## **Avis délibéré**

**sur le projet de création de RESA à l'aéroport international de  
Sainte-Catherine sur le territoire de la commune de Calvi (Haute-  
Corse)**

N°MRAe  
2022CORSE / PC 12

Avis du 20 février 2023 sur le projet de création de RESA à l'aéroport international de Sainte-Catherine sur le territoire de la commune de Calvi

Figure 2 : plan des emprises du projet (source : DREAL Corse, sur la base des données QGIS fournies dans le DDAE)

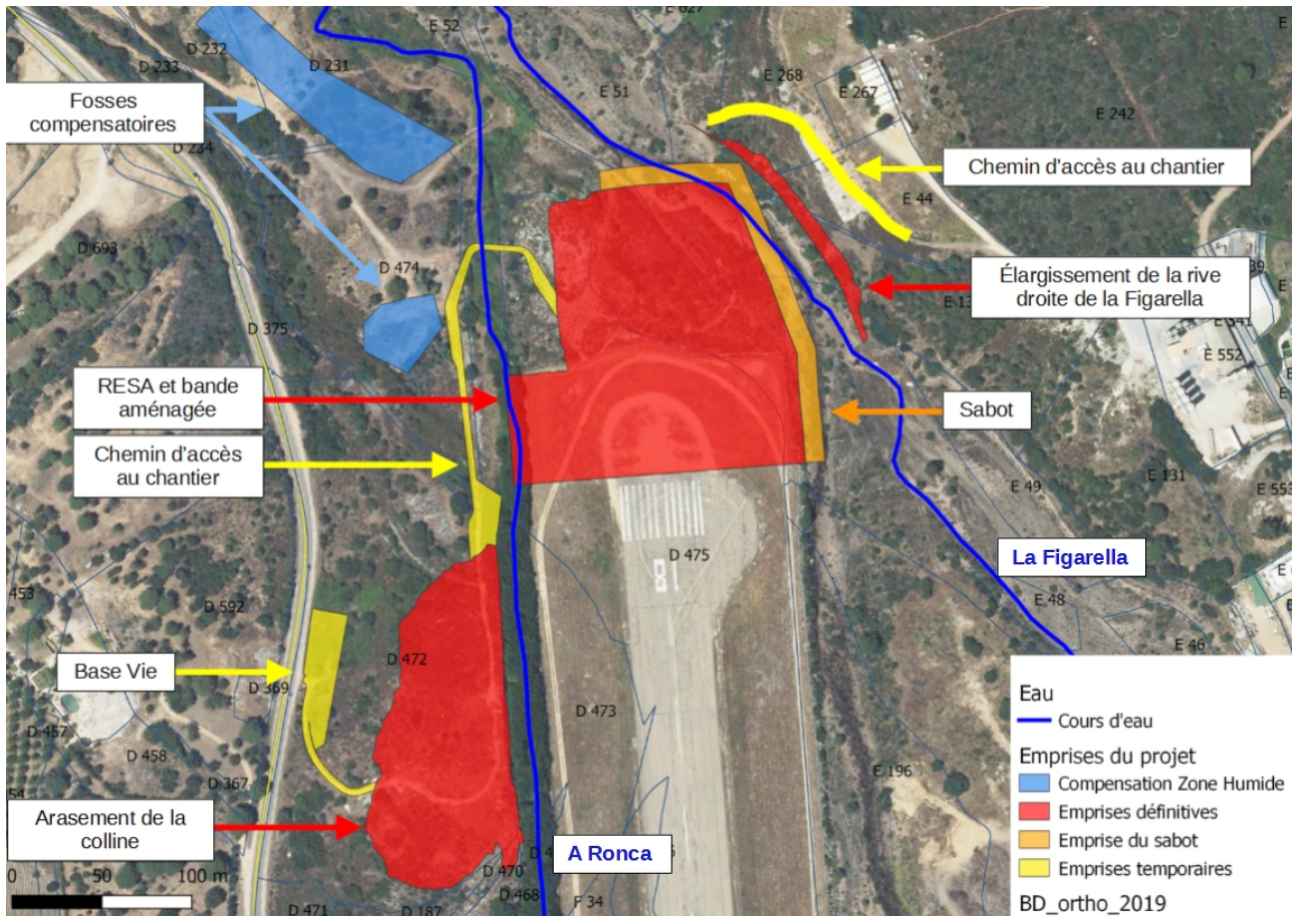
La MRAe constate que les volumes fournis dans l'étude d'impact, notamment le volume de déblais issus de l'arasement de la colline (8 000 m<sup>3</sup>) diffère notablement de ceux présentés dans le document de demande d'autorisation temporaire ICPE (28 000 m<sup>3</sup>).

La plateforme créée (RESA et bande aménagée) modifiera l'altitude du terrain naturel de 4 m au maximum. Les volumes en remblais et en déblais sont globalement équilibrés à l'échelle du projet (colline, RESA, bande aménagée, fosse de compensation). Le projet nécessitera par ailleurs l'apport d'environ 8 685 m<sup>3</sup> d'enrochements pour stabiliser la berge gauche de la Figarella.

L'accès aux différentes zones du chantier se fera par les pistes existantes (voir figure 2 page suivante). En revanche, l'accès à la zone concernée par la RESA nécessitera l'implantation d'un pont provisoire afin de traverser l'A Ronca.

**La MRAe recommande de mettre en cohérence les différents éléments du dossier et de préciser les volumes de remblais / déblais nécessaires au projet.**

Figure 4 : identification des habitats sur les parcelles du projet (source : étude d'impact)

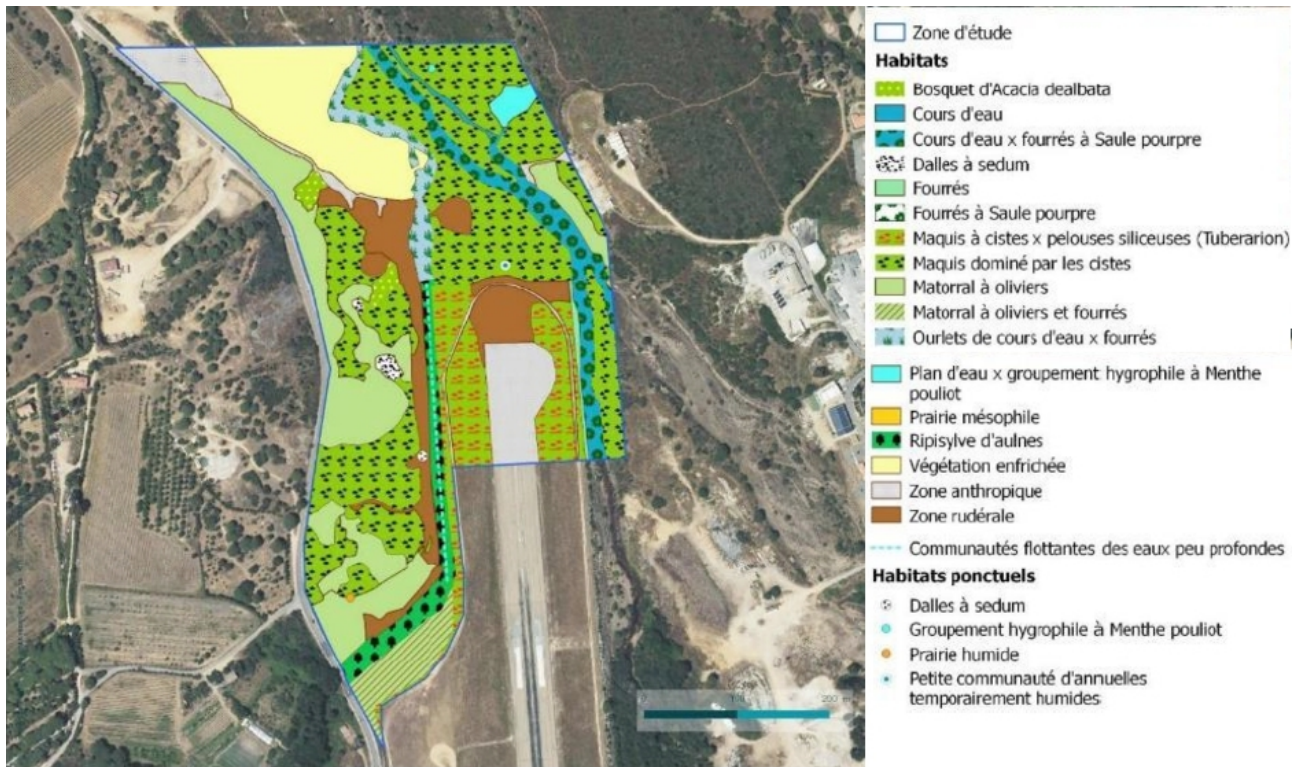
Même si les habitats identifiés sont courants en Corse (à l'exception des dalles à Sedum), la concentration sur une même surface de 6 ha d'habitats favorables à plusieurs espèces protégées est moins fréquente, traduisant l'intérêt de ce secteur.

En lien avec le chapitre 1.6. relatif aux variantes du projet, la MRAe note l'absence de mesures d'évitement.

L'étude d'impact prévoit que l'emprise des travaux soit limitée au minimum nécessaire (mesure de réduction R03). Cette mesure inclut l'intégration de la zone de traitement et de stockage des matériaux exclusivement dans l'emprise de la colline arasée (ICPE temporaire).

Un plan de restauration écologique (mesure de réduction R08) sera mis en œuvre afin de permettre la remise en état des berges impactées par l'ouvrage de franchissement provisoire sur l'A Ronca. Cette mesure prévoit également la restauration écologique de la colline arasée afin de créer un habitat équivalent pour la petite faune présente (notamment la tortue d'Hermann). La mesure de réduction R10 « Aménagements des berges en pente douce » complète le plan de restauration écologique au droit de la rive droite de la Figarella, qui sera élargie avant que la berge soit aménagée afin de favoriser la recolonisation de la faune et de la flore associées. Au final, 1,64 ha sont proposés en restauration écologique en tenant compte de l'ensemble des mesures de réduction R08 et R10 (colline et berges).

**Afin de limiter l'impact résiduel du projet, la MRAe recommande d'étudier la possibilité de proposer des mesures d'évitement (comme pour le positionnement de la seconde fosse de compensation) au regard de l'impact cumulé des travaux sur les habitats naturels.**

Figure 5 : enjeux liés à l'avifaune sur l'aire d'étude immédiate du projet (source : étude d'impact)

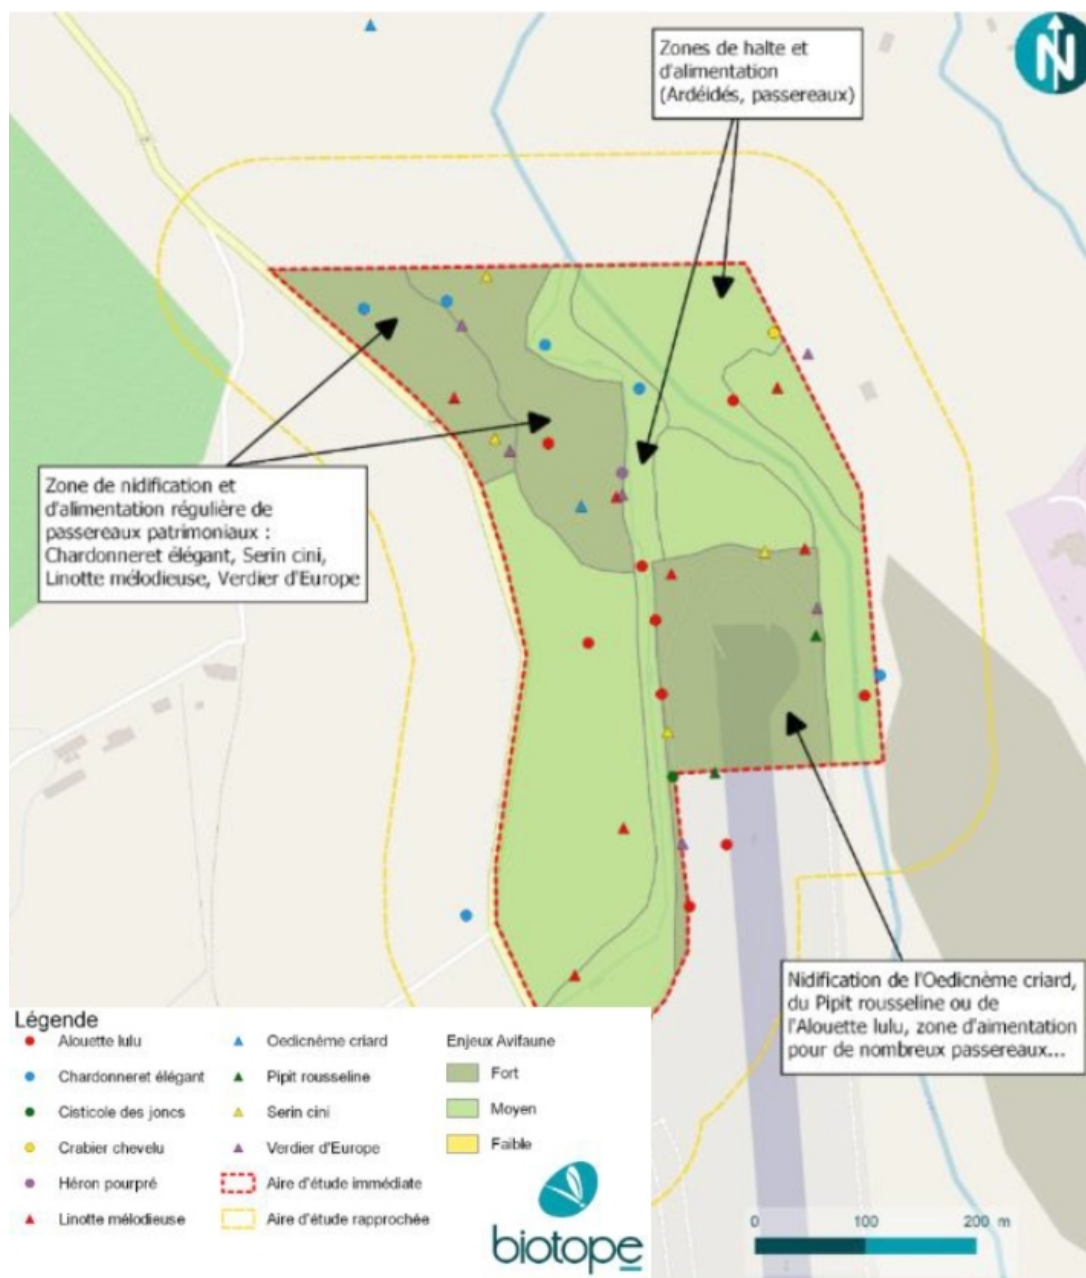
Les prospections concernant l'avifaune ont été réalisées sur la base de deux journées en avril et mai 2020. Ces inventaires ont mis en évidence la présence de nombreuses espèces patrimoniales et protégées qui utilisent le site et ses alentours comme territoire de chasse ou comme zone de migration provisoire.

La réalisation de la bande aménagée mais également des fosses compensatoires (à la fois sur le volet inondation et l'enjeu amphibiens) aura un impact important sur des zones utilisées pour la nidification et l'alimentation de nombreuses espèces protégées (Oedicnème criard, Pipit rousseline, Alouette lulu, Chardonneret élégant, Serin cini, Linotte mélodieuse, Verdier d'Europe...).

La seule mesure proposée pour réduire les incidences du projet sur l'avifaune se limite à ce que les opérations de défrichement soient réalisées en fin d'automne ou début d'hiver, afin d'éviter les périodes de nidification (mesure de réduction R04 commune aux autres espèces).

**La MRAe recommande de compléter l'étude d'impact en étudiant *a minima* pour les fosses compensatoires, la possibilité de les positionner sur d'autres secteurs, afin de réduire les incidences directes sur des milieux naturels favorables à plusieurs espèces protégées d'oiseaux, de s'assurer que la mesure proposée aura bien l'effet envisagé et de mettre en place des mesures de suivi nécessaires.**

Figure 6 : enjeux liés aux reptiles et aux amphibiens sur l'aire d'étude immédiate (source : étude d'impact)

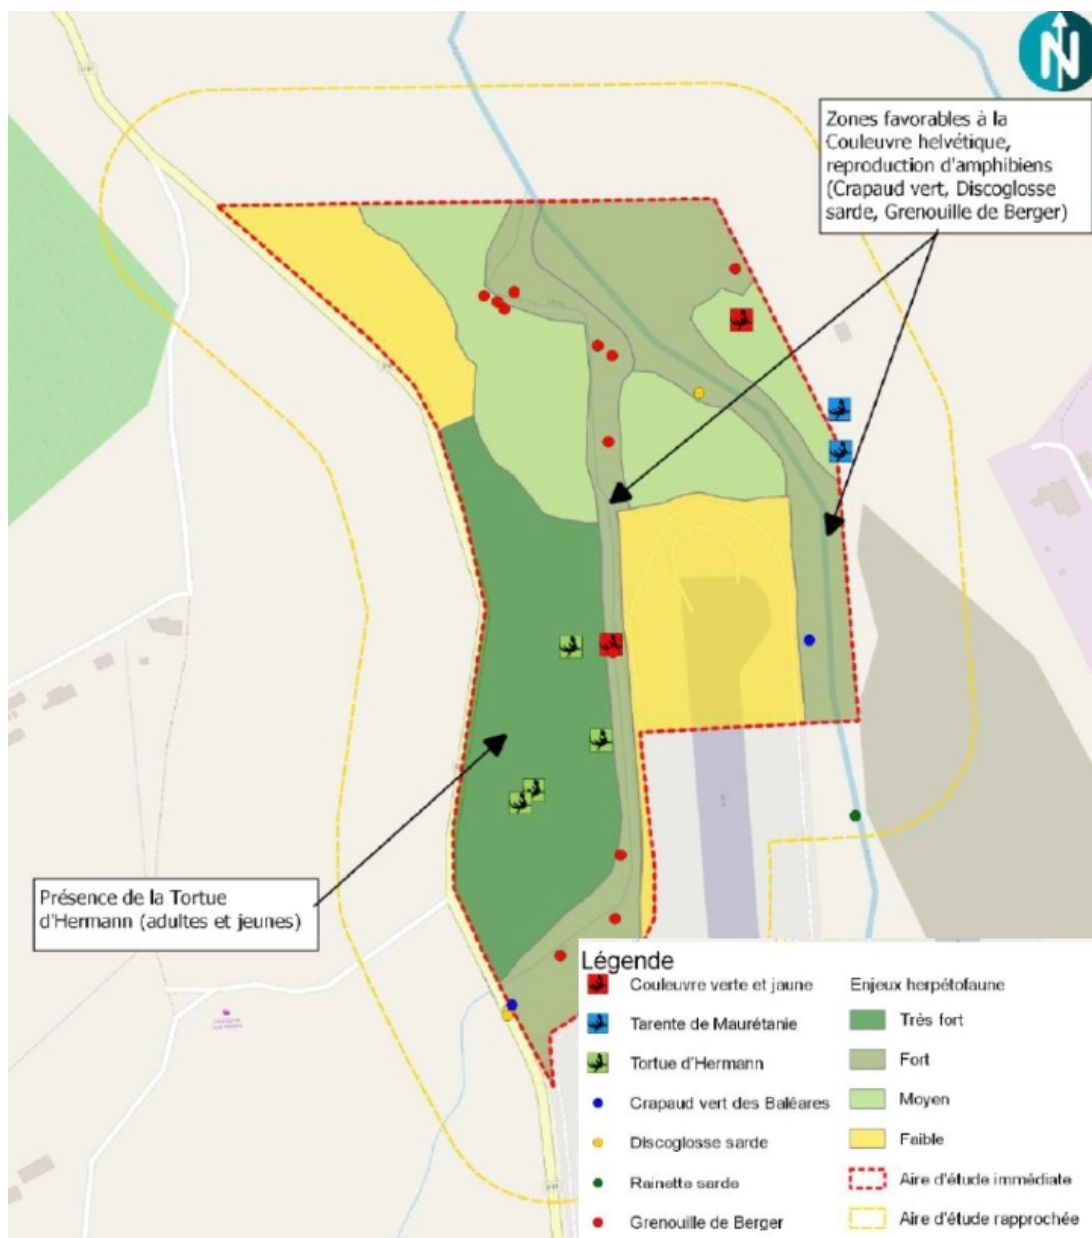
Les prospections concernant les reptiles et les amphibiens ont été réalisées sur la base d'une seule journée. Là aussi, la pression d'inventaires peut être qualifiée de faible au regard des nombreux enjeux relevés.

Les enjeux associés à ces deux groupes sont localisés essentiellement autour des cours d'eau et sur l'ensemble de la colline à araser. Plus précisément, cette colline est composée d'habitats naturels favorables à la présence de la tortue d'Hermann, plusieurs individus (adultes et juvéniles) ayant été recensés sur la zone. Les rivières de l'A Ronca et de la Figarella sont des zones favorables à la Couleuvre helvétique et sont des lieux avérés de reproduction de plusieurs amphibiens protégés

(Crapaud vert, Discoglosse sarde, Grenouille de Berger). Les travaux de création de la RESA, avec le sabot et la reprise en rive gauche à l'aide d'enrochements, auront des impacts significatifs sur les espèces présentes.

Concernant la tortue d'Hermann, un plan de sauvetage des individus (mesure d'évitement E01) est prévu avant toute intervention sur la colline et la zone concernée par la RESA, avec mise en œuvre d'une clôture hermétique, débroussaillage préalable et évacuation des individus vers l'extérieur des zones. Il est à noter que cette mesure est présentée comme une mesure d'évitement dans le dossier alors qu'il s'agit d'une mesure de réduction. La clôture sera également implantée pour éviter la présence d'amphibiens dans les zones concernées par les travaux (mesure d'évitement E2). Aucun plan de sauvetage des amphibiens n'est cependant proposé dans le document.

Ces fosses humides entrent dans le cadre de la compensation des impacts résiduels du projet, comme proposé dans l'étude d'impact. Néanmoins, ces fosses d'une superficie totale d'environ 7 000 m<sup>2</sup> sont inférieures aux estimations incluses dans le projet de demande de dérogation à la destruction d'espèces protégées destiné à être présenté pour avis au CNPN, document joint au dossier<sup>15</sup> (12 à 20 ha). De plus, aucun plan de gestion n'est proposé pour accompagner les surfaces compensatoires proposées. Se pose également la question de la maîtrise foncière concernant l'élargissement de la rive droite de la Figarella comme évoqué plus haut.

**La MRAe recommande de compléter l'étude d'impact :**

- en affinant les inventaires sur les reptiles et les amphibiens, afin de couvrir plus exhaustivement les enjeux liés à ces groupes,
- en justifiant la mise en œuvre de la séquence d'évitement, de réduction, puis de compensation des incidences sur la biodiversité,
- en proposant des mesures compensatoires adaptées aux impacts résiduels du projet ainsi que les mesures de gestion associées, dans un objectif d'absence de perte nette, voire de gain de biodiversité.

Figure 7 : cartographie des espèces floristiques protégées sur l'aire d'étude immédiate (source : étude d'impact)

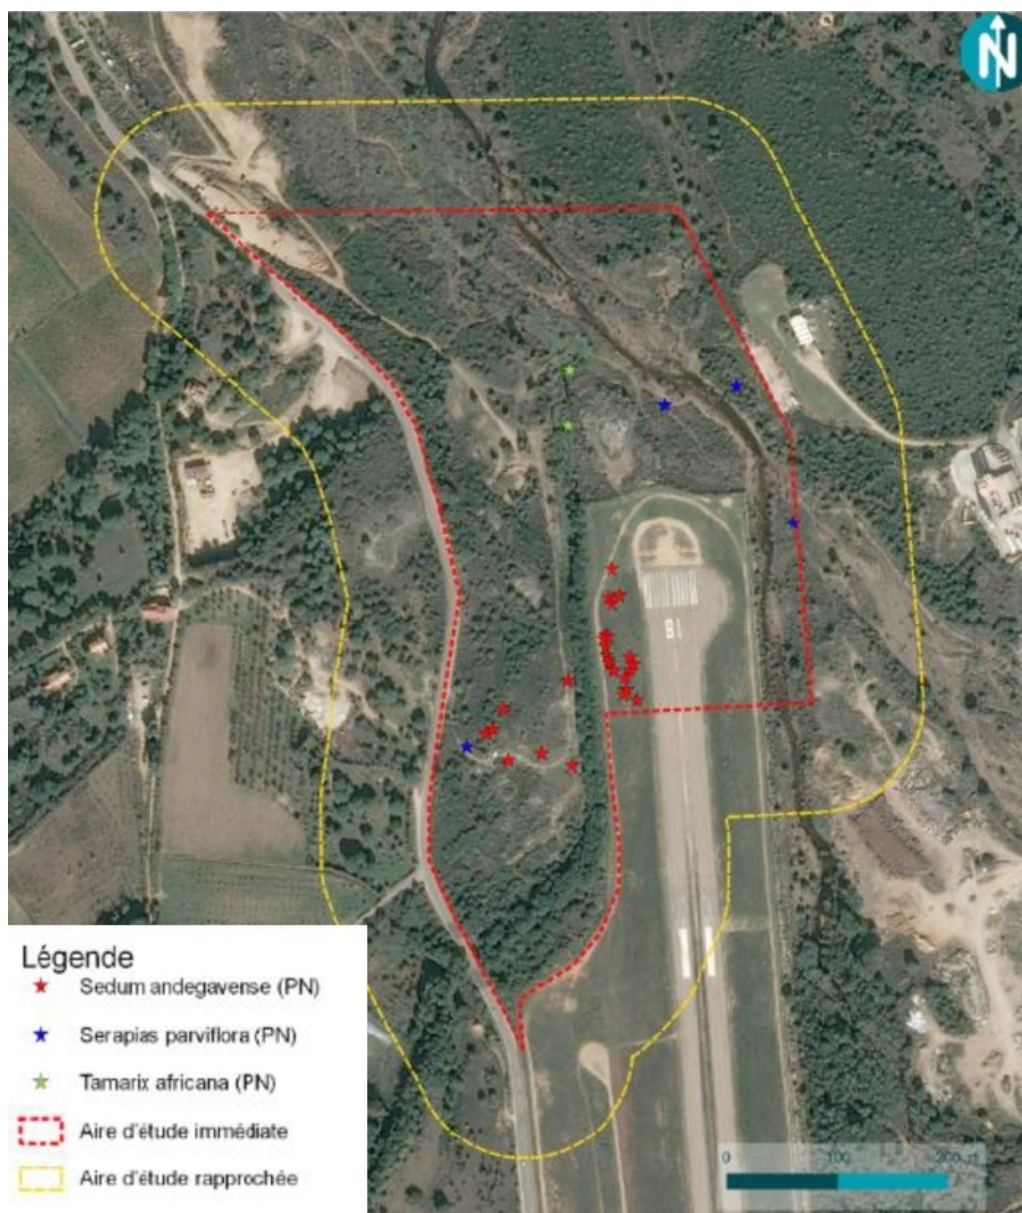
Les prospections floristiques ont été réalisées sur deux journées (mai et juin 2020). La pression d'inventaires apparaît suffisante au regard des enjeux identifiés ; néanmoins les résultats ne prennent pas en compte les espèces à floraison précoce (comme le Sérapias négligé).

Trois espèces protégées ont été contactées sur l'aire d'étude immédiate : l'Orpin d'Angers, le Sérapias à petites fleurs et le Tamaris d'Afrique. Les enjeux associés sont qualifiés de faibles dans l'étude d'impact, à l'exception de l'Orpin d'Angers pour lequel l'enjeu est qualifié de moyen. Les stations impactées se situent essentiellement au niveau de la colline à araser et pour la création de la RESA.

Les pieds de Tamaris seront balisés et évités dans le cadre du projet. Concernant les *Sérapias parviflora* localisés au niveau de la RESA et de l'élargissement de la Figarella, le premier horizon du sol sera récupéré et stocké séparément des autres déblais, afin de pouvoir être réemployés à proximité immédiate et de favoriser ainsi une recolonisation naturelle du milieu. Une mesure d'accompagnement visant à récolter des graines d'Orpin d'Angers est proposée afin de tenter de compenser la perte des stations situées dans l'emprise des travaux (arasement de la colline) sans que soit proposé de mesure particulière pour protéger les dalles à Orpin qui constituent des monuments biologiques en soi.
